Gemeinde Jemgum: Sicherheitsaudit Hofstraße – L 15 / Ziegeleistraße

Vorstellung im Ausschuss für Feuerschutz, Vereine und Verkehr am 28.04.2025

Untersuchungsraum

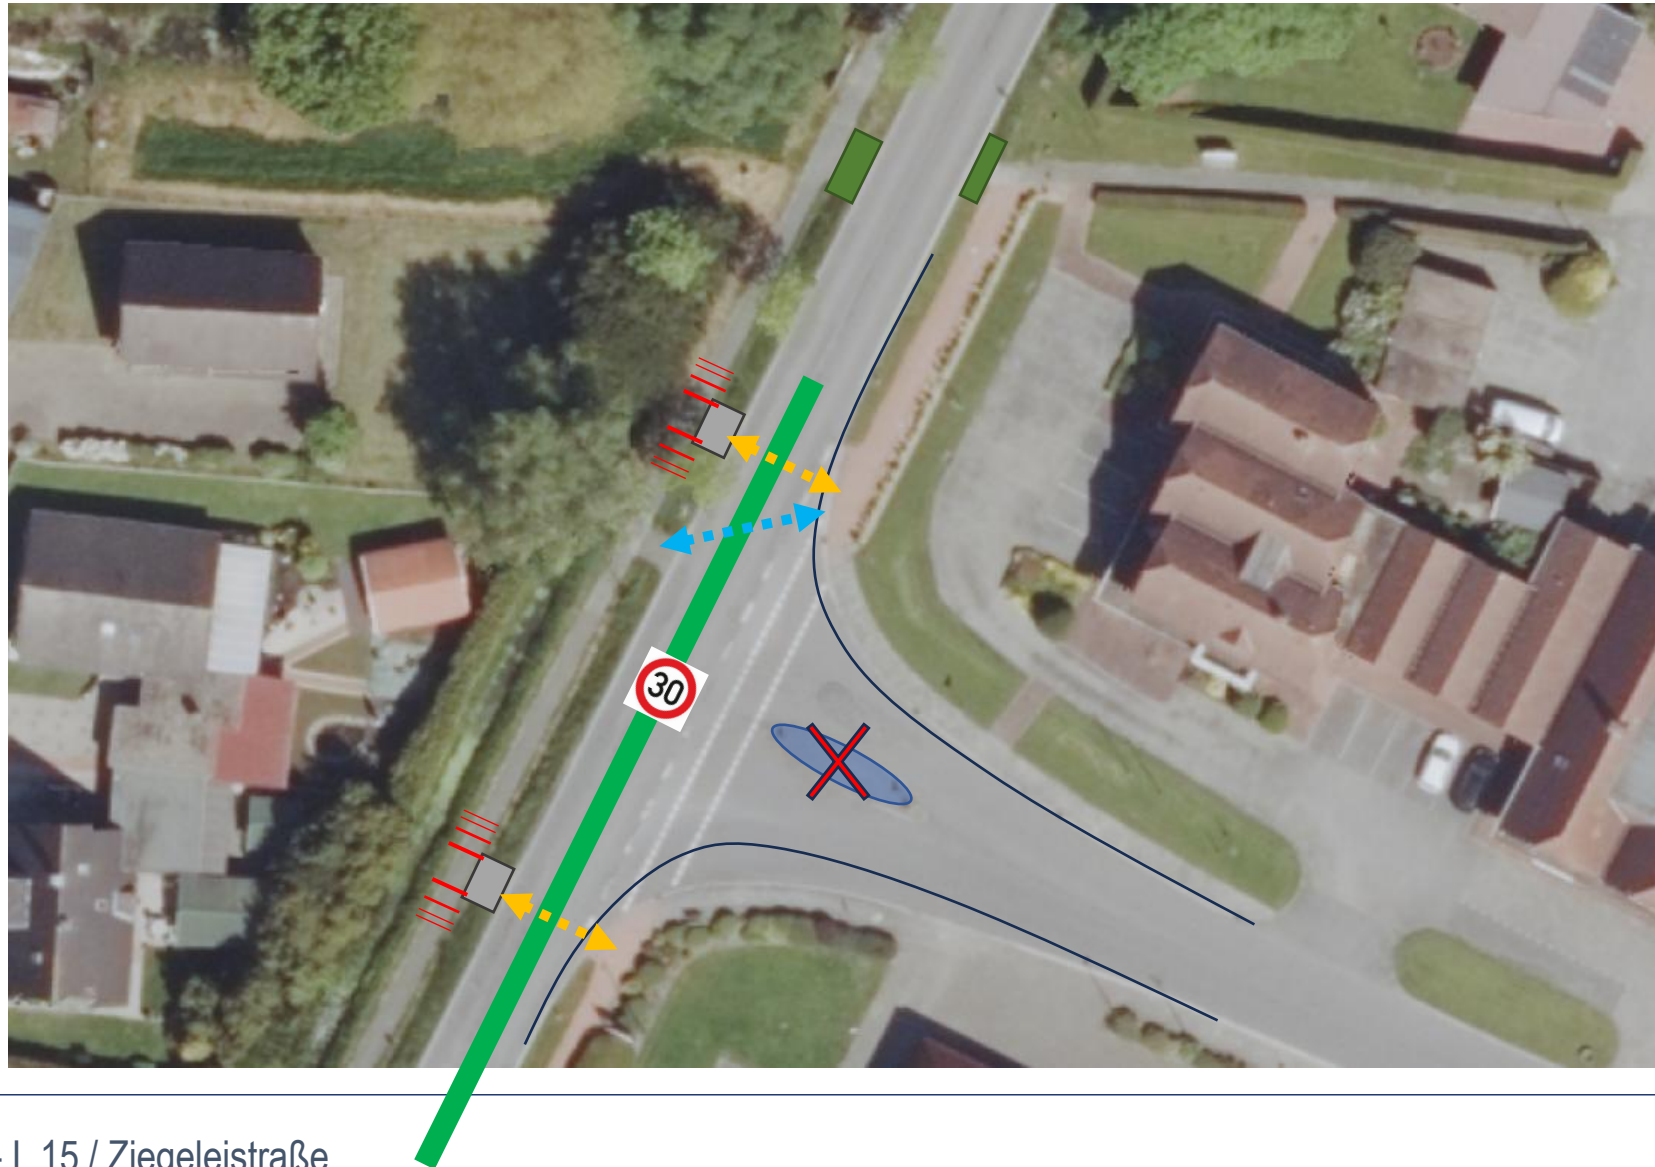
Markierungen und Beschilderungen erneuern.
Abschnittsbildung auf der Hauptstraße – L 15.

Querungsmöglichkeiten im Knotenpunkt schaffen.
Nördliche Querungsstelle schließen.
Tempo 30 bis über den Knotenpunkt Hauptstraße / Ziegeleistraße hinaus.

Einmündung schmaler gestalten.

Fußgängerüberweg („Zebrastreifen“).
Lichtsignalanlage.
